**AVIS RELATIF À LA PROTECTION
CONTRE LES EVENTUELS EFFETS NOCIFS ET NUISANCES
PROVOQUÉS PAR LES RAYONNEMENTS NON IONISANTS
GÉNÉRÉS PAR DES ANTENNES ÉMETTRICES STATIONNAIRES**

Commune : TUBIZE - Exploitant : ORANGE

Référence exploitant : 021W1_2 / 30096W1_1 / 40096W1_1 / 50096W1_1

Rapport n° 3987 / 2023

Figure 1 : Vue en plan des lieux de séjour et des points de contrôle

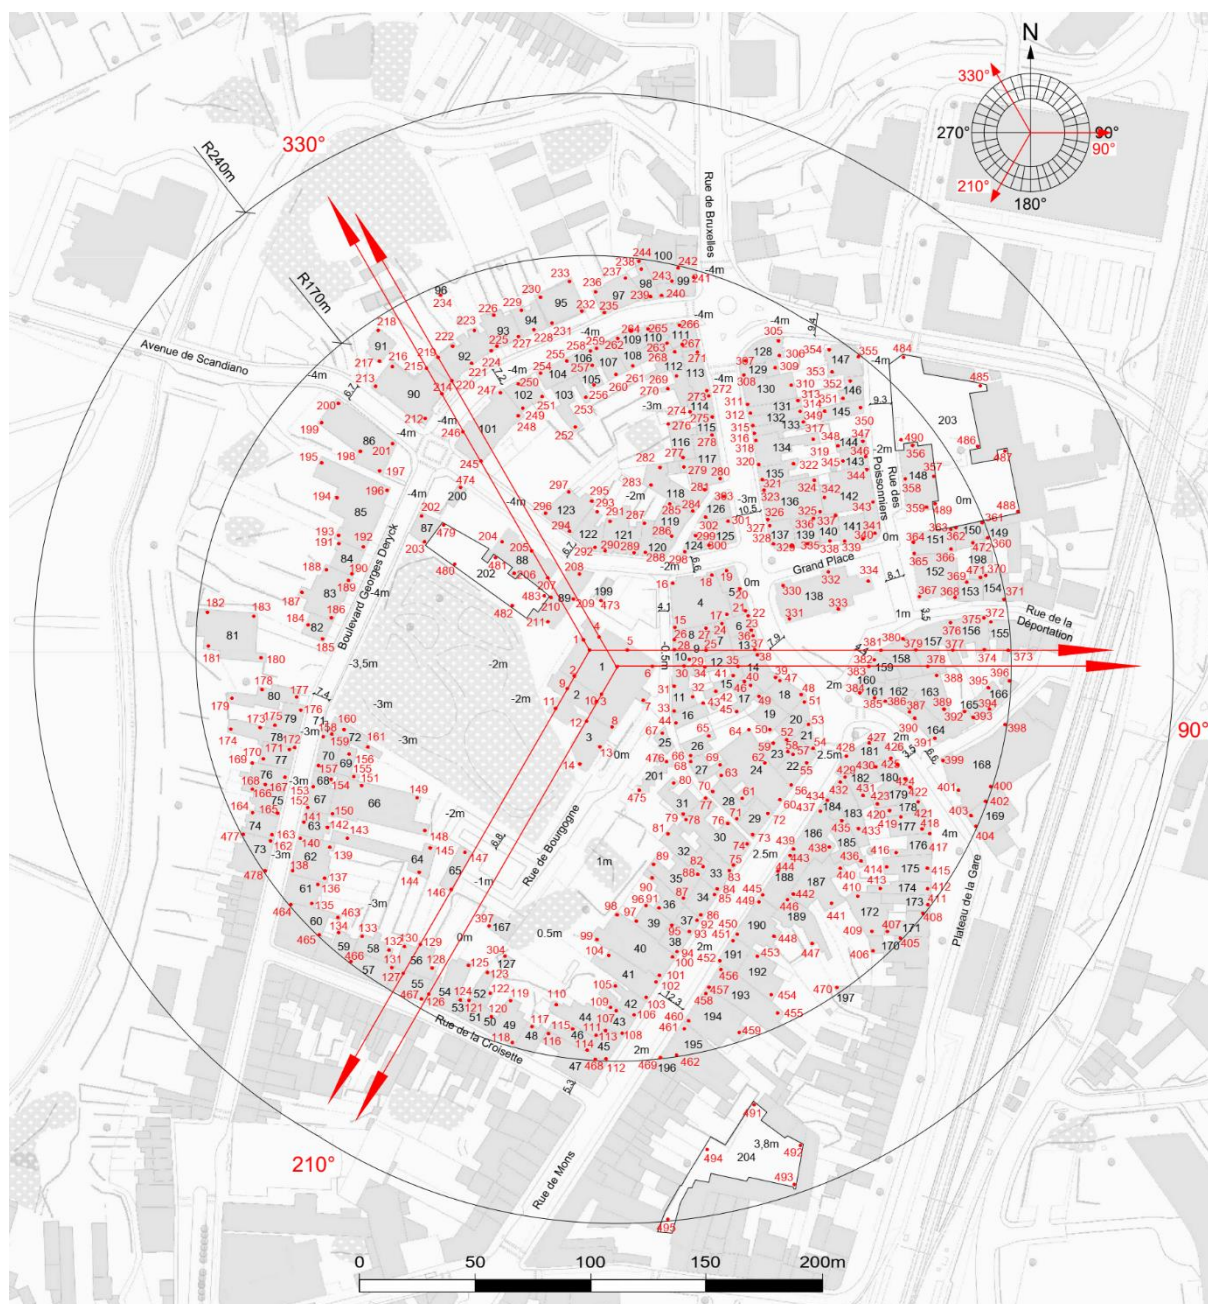
N° point de contrôle	LS	Atténuation (dB)	Indice d'exposition relatif à la limite par installation IE_i
331	LS138	3,0	0,488
48	LS18	3,0	0,420
53	LS21	3,0	0,359
330	LS138	3,0	0,347
47	LS18	3,0	0,332
245	LS101	3,0	0,330
333	LS138	3,0	0,322
384	LS160	3,0	0,305
383	LS160	3,0	0,302
54	LS21	3,0	0,275
381	LS158	3,0	0,269
385	LS161	3,0	0,263
382	LS159	3,0	0,262
248	LS101	3,0	0,261
246	LS101	3,0	0,261
386	LS162	3,0	0,247
332	LS138	3,0	0,244
57	LS22	3,0	0,242
55	LS22	3,0	0,230
380	LS158	3,0	0,229
14	LS3	3,0	0,223
247	LS101	3,0	0,222
379	LS157	3,0	0,222
334	LS138	3,0	0,220
427	LS181	3,0	0,215
13	LS3	3,0	0,213
428	LS181	3,0	0,213
378	LS157	3,0	0,207
387	LS162	3,0	0,205
390	LS164	3,0	0,197
397	LS167	3,0	0,197
212	LS90	3,0	0,194
249	LS102	3,0	0,192
214	LS90	3,0	0,190
388	LS163	3,0	0,186

En ce qui concerne les antennes de l'installation mentionnées dans le tableau 1, la distance maximale à laquelle la limite pourrait être atteinte, à l'extérieur, est égale à 100,9 m. S'il n'y a pas de LS à une distance inférieure, les antennes respectent forcément la limite d'immission.

Dans le cas des LS situés à l'intérieur des bâtiments, une atténuation d'obstacle est prise en compte et il en résulte que la distance maximale à laquelle la limite pourrait être atteinte se réduit à 71,4 m.

Figure 2 : Vue en plan des installations d'antennes dans un rayon de 300 mètres autour de l'installation faisant l'objet de la demande d'avis

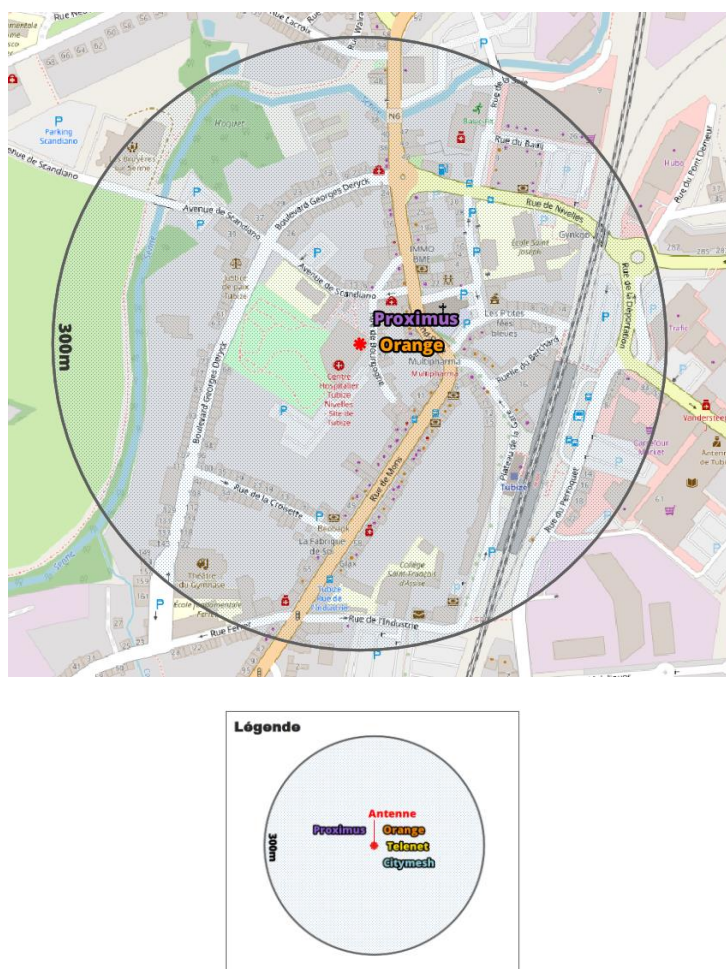
Compte tenu du nombre d'installations localisées dans la figure 2, il apparaît que l'intensité du rayonnement électromagnétique généré, dans les lieux de séjour situés à proximité de l'installation référencée dans le paragraphe 2, par l'ensemble des antennes émettrices stationnaires de l'ensemble des exploitants du même site d'antennes émettrices stationnaires respecte la limite fixée à l'article 4, § 2 du décret.
